福島第一原子力発電所 特定原子力施設に係る実施計画変更比較表（第Ⅱ章 2.2 原子炉格納容器内窒素封入設備）

福島第一原子力発電所 特定原子力施設に係る実施計画変更比較表（第Ⅱ章 2.3 使用済燃料プール設備）

福島第一原子力発電所 特定原子力施設に係る実施計画変更比較表（第Ⅲ章 第1編）

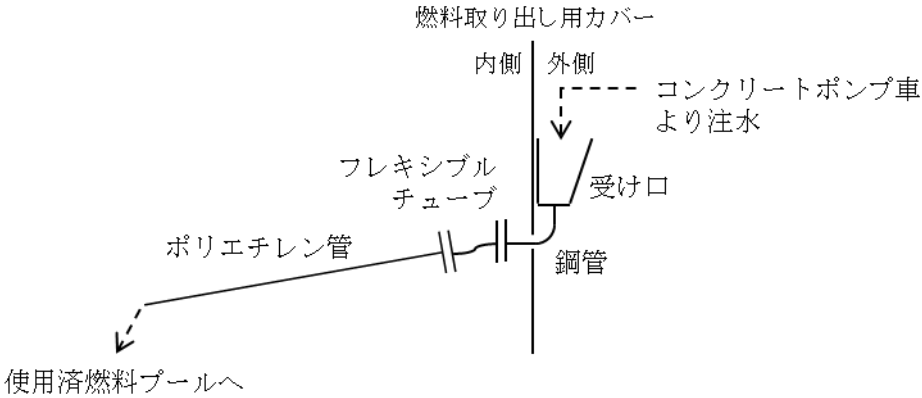
変更前	変更後	変更理由
<p style="text-align: center;">添付資料—2</p> <p>(中略)</p>  <p style="text-align: center;">※二次系設備は1~3号機で共用</p> <p style="text-align: center;">図3 3号機使用済燃料プール冷却系系統概略図</p>	<p style="text-align: center;">添付資料—2</p> <p>(中略)</p>  <p style="text-align: center;">3号機使用済燃料プール循環冷却系二次系共用設備配管撤去に伴う記載の変更</p> <p style="text-align: center;">図3 3号機使用済燃料プール循環系系統概略図</p>	<p style="text-align: center;">変更理由</p> <p style="text-align: center;">3号機使用済燃料プール循環冷却系二次系共用設備配管撤去に伴う記載の変更</p>

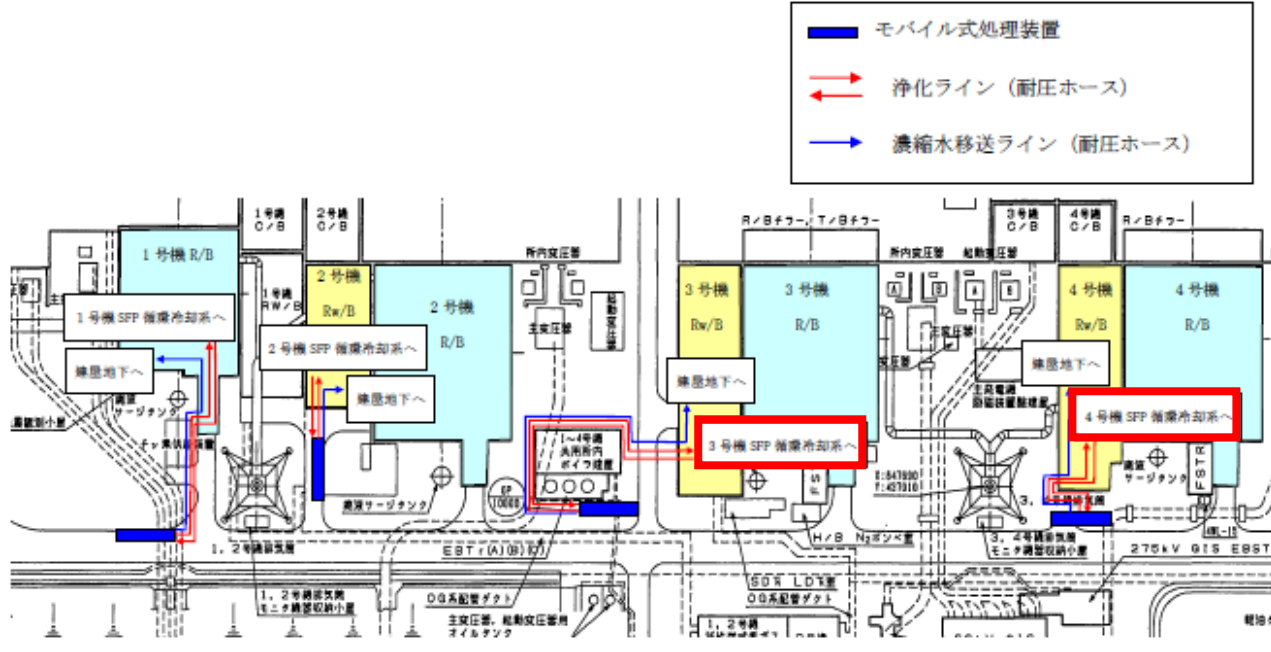
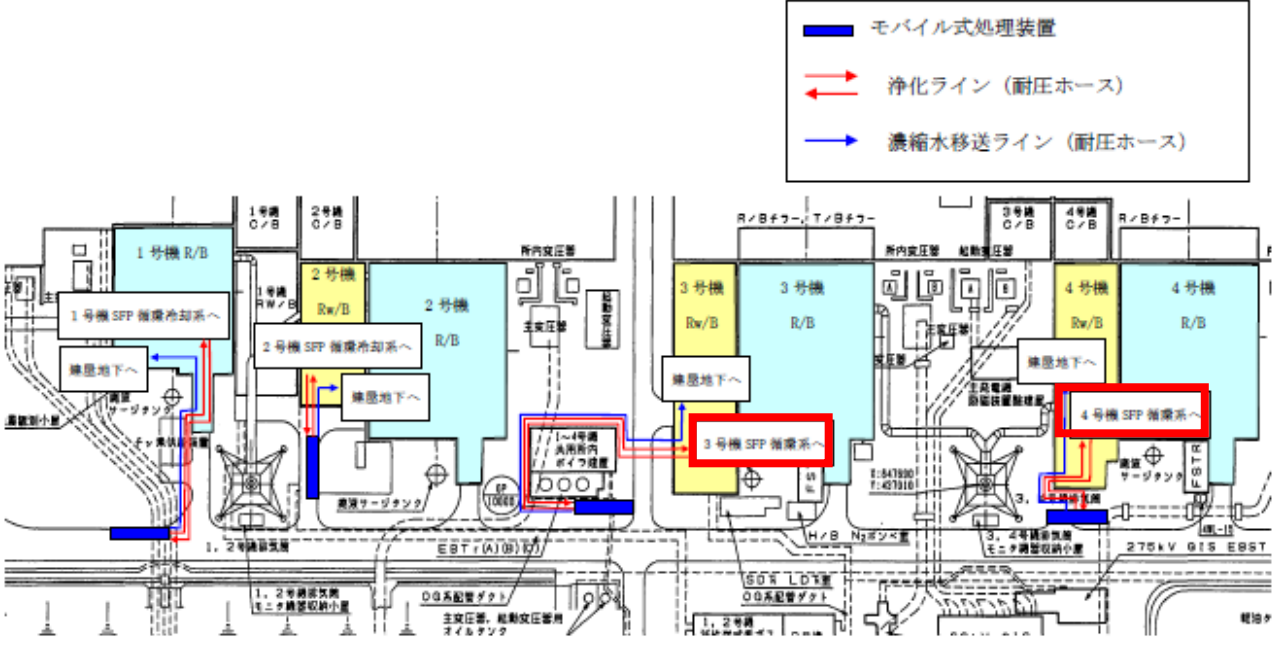
変更前	変更後	変更理由
<p><u>c. 耐震性</u>  注水口の耐震性については、耐震設計技術指針における燃料プール水補給設備としてSクラス相当での評価を行う。なお、注水口は水を貯めることを想定していないため、地震時に受ける荷重は相対的に小さい。  注水口のうち受け口の耐震性については、「g. 受け口の強度設計」に示す通り、Sクラス相当の耐震性を有する。フレキシブルチューブ、ポリエチレン管は、可撓性により耐震性を確保する。鋼管は、定ピッチスパン法により剛設計となるサポート間隔とする。  なお、注水口の重量は燃料取り出し用カバーの重量に比べ十分小さいため、実施計画Ⅱ.2.11に記載している燃料取り出し用カバーの耐震性評価への影響はない。</p> <p><u>d. 自然災害対策等</u>  <u>(a) 豪雨</u>  注水口は、一部を屋外に据え付ける設備であるが、ポンプ・電動弁等の電動機器を使用する設備ではないため、豪雨により注水口の機能を失う恐れはない。  また、豪雨による雨水は注水口を通じて使用済燃料プールへ流入するが、受け口の開口面積に年間降雨量を乗じても年間の流入量は10m<sup>3</sup>以下であり、使用済燃料プールの容量（約1400m<sup>3</sup>）に対して十分小さく、使用済燃料プールへの影響は僅かである。  なお、燃料取り出し用カバーが設置されておらず使用済燃料プールへ雨水が直接流入する期間においても、使用済燃料プールの水質管理・冷却運転に支障は生じていない。</p> <p><u>(b) 津波</u>  注水口は、燃料取り出し用カバーに取り付ける設備であり、その位置はT.P.38m付近であるため、東北地方太平洋沖地震津波相当の津波により注水口が被水する恐れはない。  なお、燃料取り出し用カバーの脚部は津波を被水する恐れがある。燃料取り出し用カバーは鉄骨構造と鋼製の外装材により構成されているが、閉空間になっておらず、津波襲来時には、水は燃料取り出し用カバーの裏側に回り込み、津波による波圧は生じにくい。</p> <p><u>(c) 火災</u>  注水口は、ポンプ・電動弁等の動的機器を使用する設備ではないため、火災の発生要因となる恐れはない。</p> <p><u>(d) 強風・竜巻</u>  注水口は、風の影響を受ける受け口部について、建築基準法施行令に準拠した風圧力に対し設計している。詳細は「g. 受け口の強度設計」に示す。  万が一、強大な竜巻により注水口が損傷した場合、原子炉建屋及び廃棄物処理建屋に設置している使用済燃料プール循環冷却系の一次系配管が損傷する可能性は低いため、消防車等の非常用注水設備を用いて注水を実施する。さらに一次系配管も同時に損傷した場合は、配管補修、注水口補修、燃料取り出し用カバー撤去等の対応策から速やかに出来るものを実施し、非常用注水設備またはコンクリートポンプ車を用いて注水を実施する。  なお、使用済燃料プール循環冷却系の機能喪失後、崩壊熱による使用済燃料プール水の蒸発により、使用済燃料プール水位が有効燃料頂部+2mに到達するまでの期間は「(3) 評価条件及び評価結果」に示す通りであり、対応のための十分な時間的余裕がある。</p> <p><u>e. 環境条件対策</u>  注水口は、耐食性を考慮した設計とする。注水口のうち受け口は、防食加工した炭素鋼を使用し、注水配管は、ポリエチレン管、十分な肉厚を有する炭素鋼の鋼管、ステンレス（SUS316L）のフレキシブルチューブを使用する。</p> <p><u>f. 小動物侵入防止対策</u>  受け口部に鳥類が営巣し、注水時の障害となる恐れがあることから、受け口部にネット等の侵入防止を設置する。</p>	<p><u>(記載の削除)</u></p>

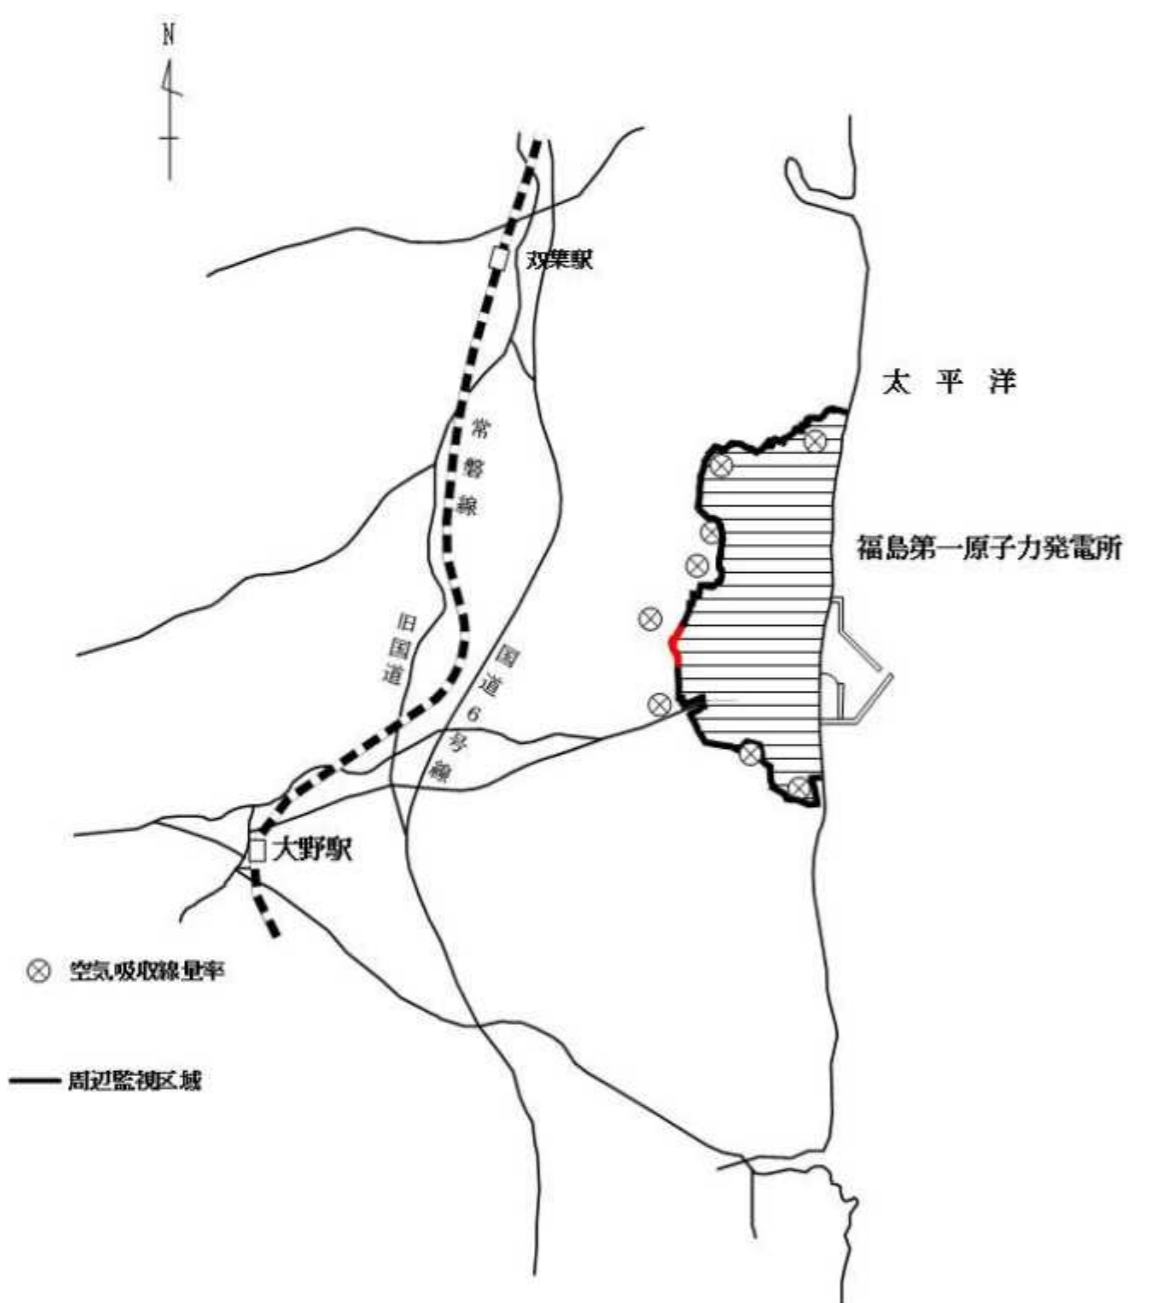
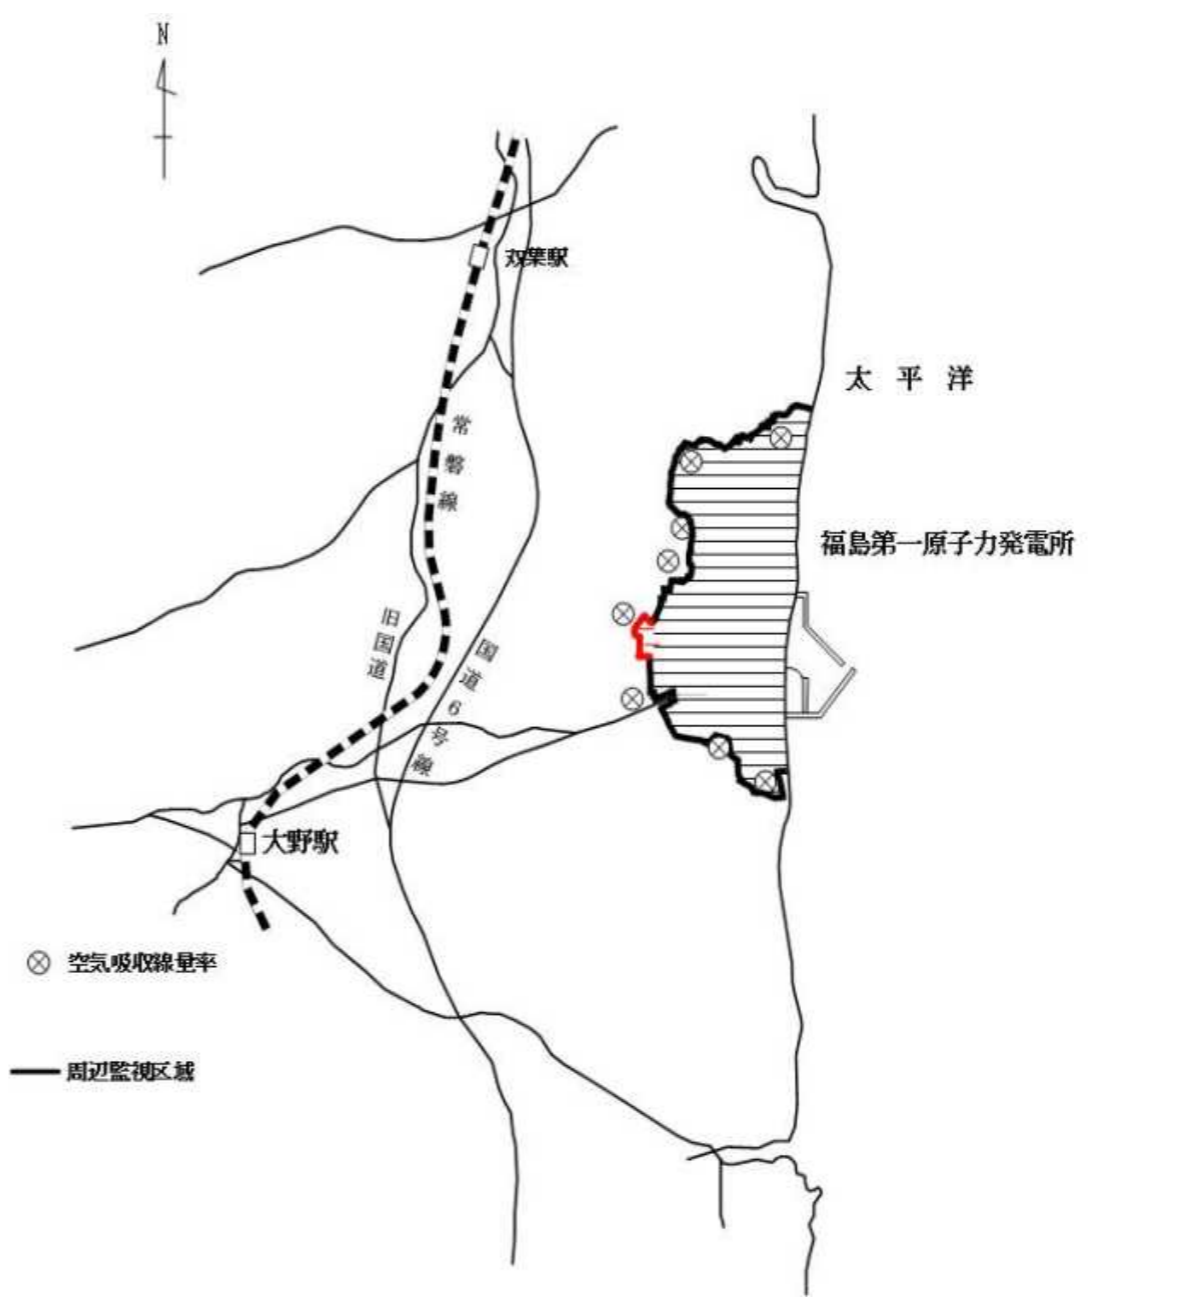
変更前	変更後	変更理由
<p style="text-align: right;">添付資料-13</p> <p>1～3号機使用済燃料プール循環冷却系二次系設備の共用化について</p> <p>1. はじめに 1～3号機使用済燃料プール内燃料から発生する崩壊熱を安定的に除去することが可能な1～3号機使用済燃料プール循環冷却系二次系共用設備（以下、「二次系共用設備」という。）を配備する。</p> <p>2. 基本方針 2.1 設置の目的 1～3号機使用済燃料プール内の燃料から発生する崩壊熱を最終的な熱の逃がし場である大気へ放出し、使用済燃料プール水の冷却を行う。</p> <p>2.2 設計方針 (1) 冷却機能 1～3号機使用済燃料プール内燃料から発生する崩壊熱を最終的な熱の逃がし場である大気へ放出し、使用済燃料プール水を冷却できる設計とする。 (中略)</p> <p>2.5 共用に対する設計上の考慮 二次系共用設備のうち動的機器及び駆動電源は、1系列以上を予備とすることで多重性を備えた設計とする。また、外部電源が喪失した場合でも、所内共通ディーゼル発電機又は専用のディーゼル発電機から電源を供給し、冷却機能を確保できる設計とする。 1系列で1～3号機使用済燃料プール内の燃料から発生する崩壊熱を全て除去することが可能な設計とする。 (中略)</p> <p>別紙 (1) 1～3号機使用済燃料プール循環冷却系二次系共用設備に係る確認事項</p> <p style="text-align: right;">以上 別紙（1）</p> <p>1～3号機使用済燃料プール循環冷却系二次系共用設備に係る確認事項</p> <p>1～3号機使用済燃料プール循環冷却系二次系共用設備の構造強度及び機能・性能に関する確認事項を表-1～6に示す。1～3号機使用済燃料プール循環冷却系二次系共用設備で扱う液体の放射能濃度は37kBq/cm<sup>3</sup>以下である。 (以下、省略)</p>	<p style="text-align: right;">添付資料-13</p> <p>1,2号機使用済燃料プール循環冷却系二次系設備の共用化について</p> <p>1. はじめに 1,2号機使用済燃料プール内燃料から発生する崩壊熱を安定的に除去することが可能な1,2号機使用済燃料プール循環冷却系二次系共用設備（以下、「二次系共用設備」という。）を配備する。</p> <p>2. 基本方針 2.1 設置の目的 1,2号機使用済燃料プール内の燃料から発生する崩壊熱を最終的な熱の逃がし場である大気へ放出し、使用済燃料プール水の冷却を行う。</p> <p>2.2 設計方針 (1) 冷却機能 1,2号機使用済燃料プール内燃料から発生する崩壊熱を最終的な熱の逃がし場である大気へ放出し、使用済燃料プール水を冷却できる設計とする。 (中略)</p> <p>2.5 共用に対する設計上の考慮 二次系共用設備のうち動的機器及び駆動電源は、1系列以上を予備とすることで多重性を備えた設計とする。また、外部電源が喪失した場合でも、所内共通ディーゼル発電機又は専用のディーゼル発電機から電源を供給し、冷却機能を確保できる設計とする。 1系列で1,2号機使用済燃料プール内の燃料から発生する崩壊熱を全て除去することが可能な設計とする。 (中略)</p> <p>別紙 (1) 1,2号機使用済燃料プール循環冷却系二次系共用設備に係る確認事項</p> <p style="text-align: right;">以上 別紙（1）</p> <p>1,2号機使用済燃料プール循環冷却系二次系共用設備に係る確認事項</p> <p>1,2号機使用済燃料プール循環冷却系二次系共用設備の構造強度及び機能・性能に関する確認事項を表-1～6に示す。1,2号機使用済燃料プール循環冷却系二次系共用設備で扱う液体の放射能濃度は37kBq/cm<sup>3</sup>以下である。 (以下、省略)</p>	<p>3号機使用済燃料プール循環冷却系二次系共用設備配管撤去に伴う記載の変更</p>

図-2 焼却炉境界部の構造

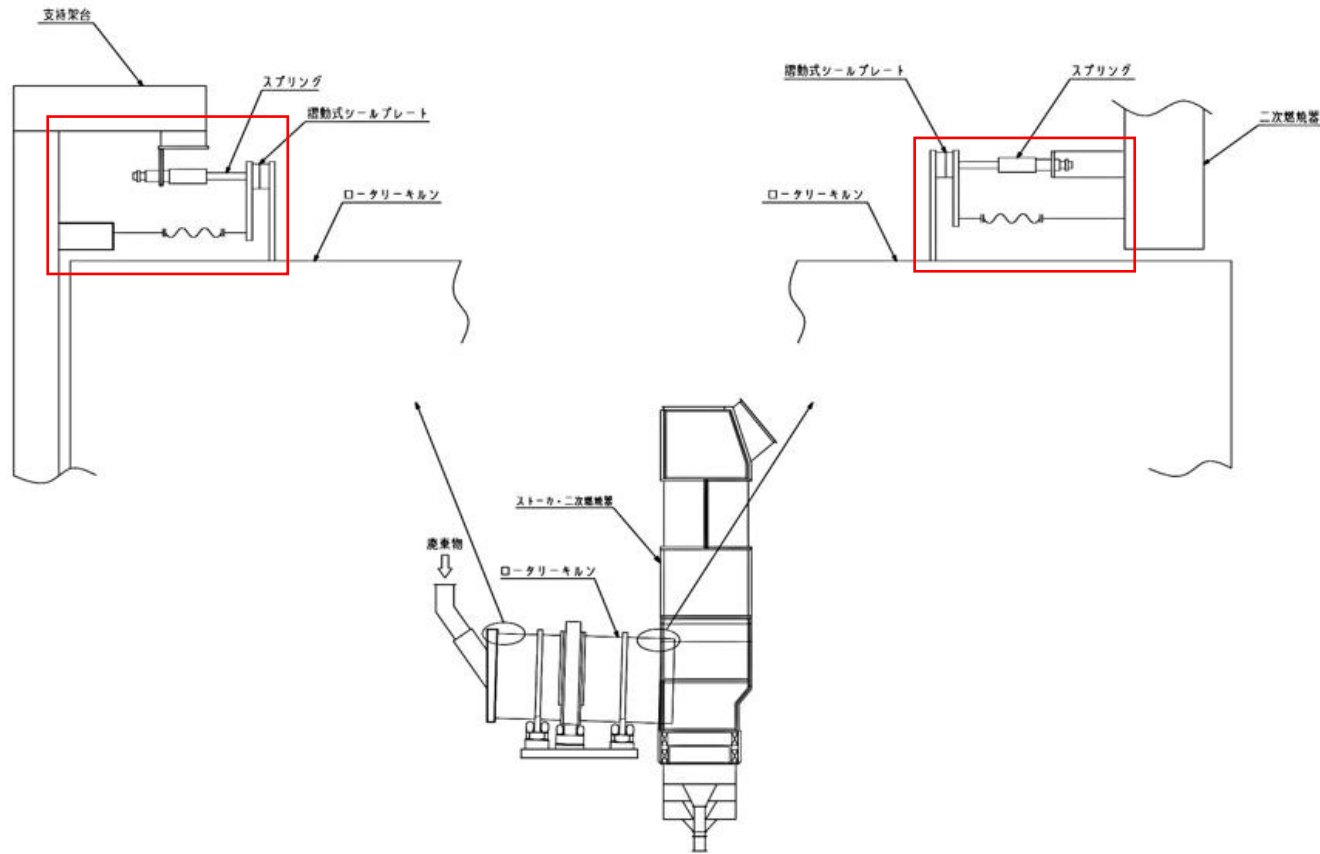
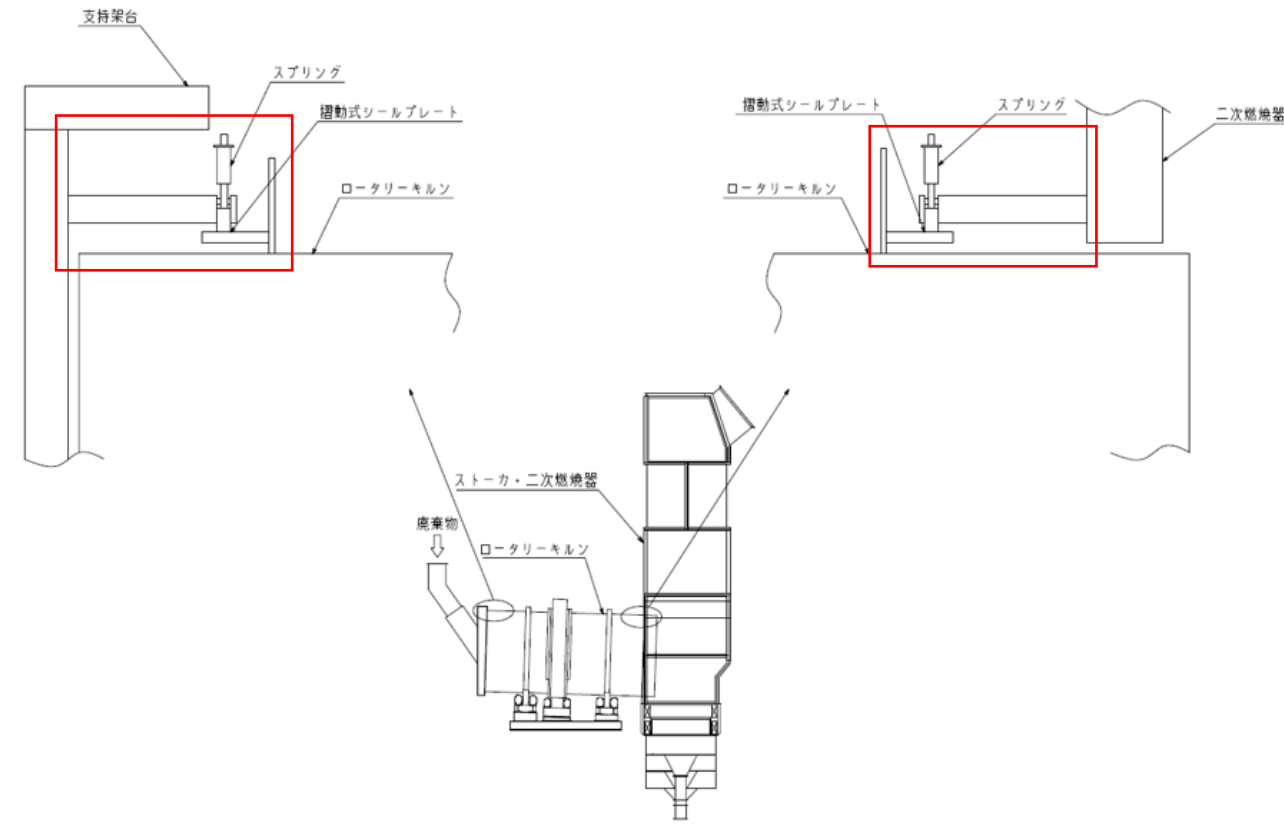
摺動部構造の見直しに伴う記載の変更

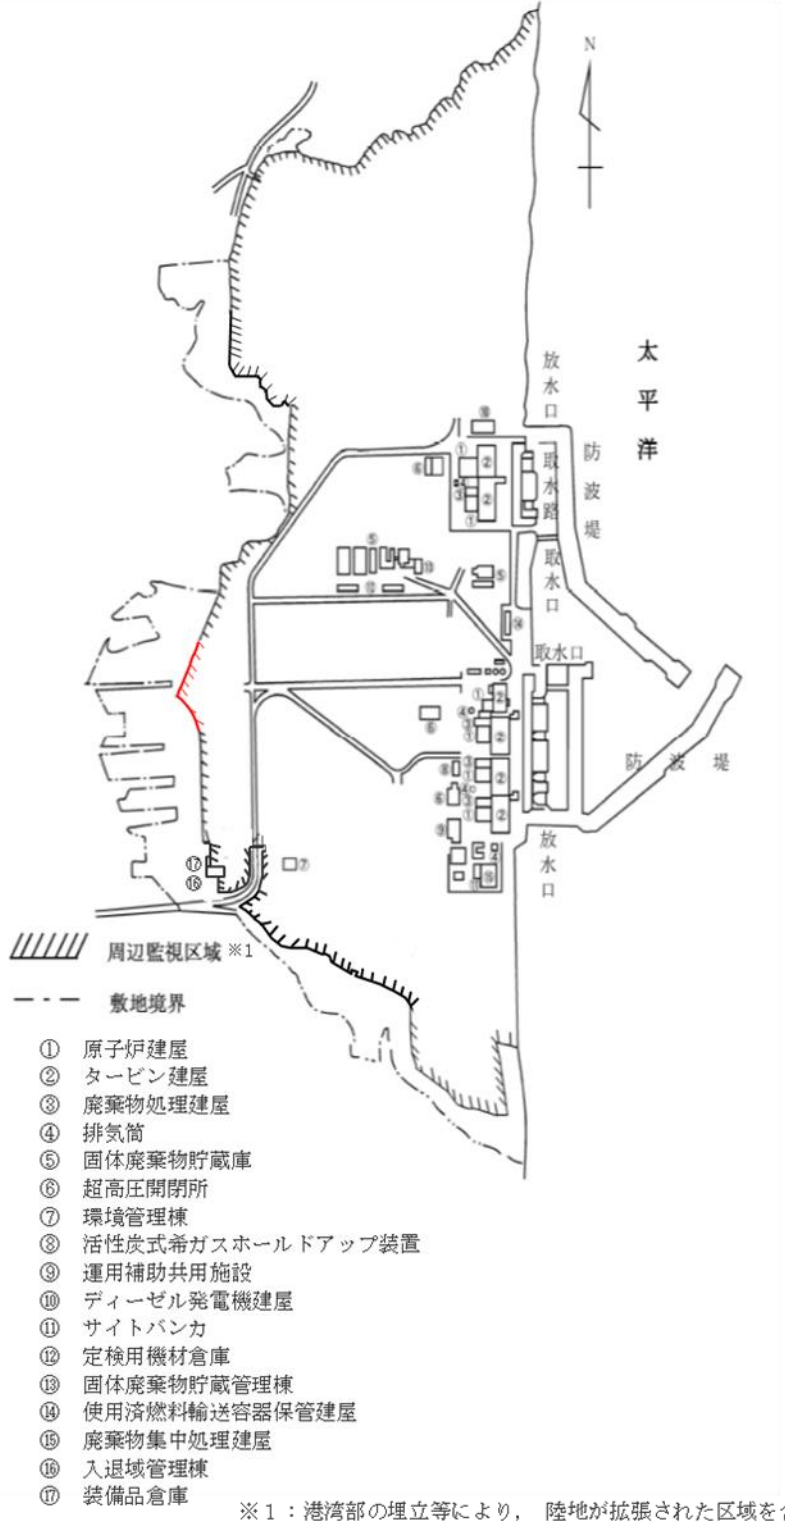
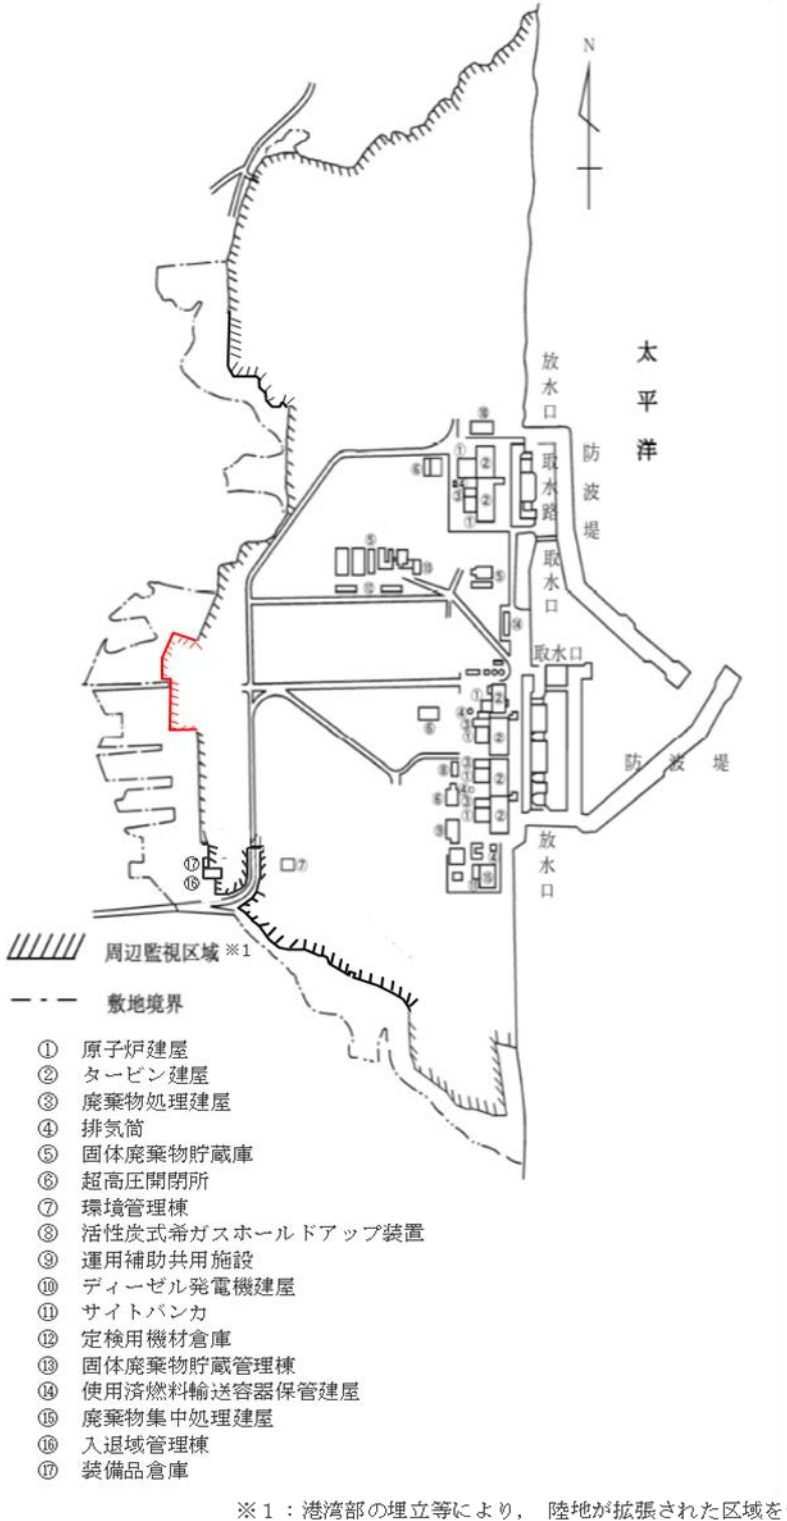
変更前	変更後	変更理由
<p>図60</p> <p>図60は、福島第一原子力発電所周辺の監視区域を示す地図である。地図には、常磐線、旧国道、国道6号線、大野駅、双葉駅、太平洋、福島第一原子力発電所が記載されている。また、空気吸収線量率、空気吸収線量、粒子状放射性物質濃度の測定地点と、周辺監視区域の境界線も示されている。</p>	<p>図60</p> <p>図60は、福島第一原子力発電所周辺の監視区域を示す地図である。地図には、常磐線、旧国道、国道6号線、大野駅、双葉駅、太平洋、福島第一原子力発電所が記載されている。また、空気吸収線量率、空気吸収線量、粒子状放射性物質濃度の測定地点と、周辺監視区域の境界線も示されている。この図では、監視区域の境界線の一部に赤い「E」のマークが追加されている。</p>	<p>放射性物質分析・研究施設第1棟設置に伴う変更</p>
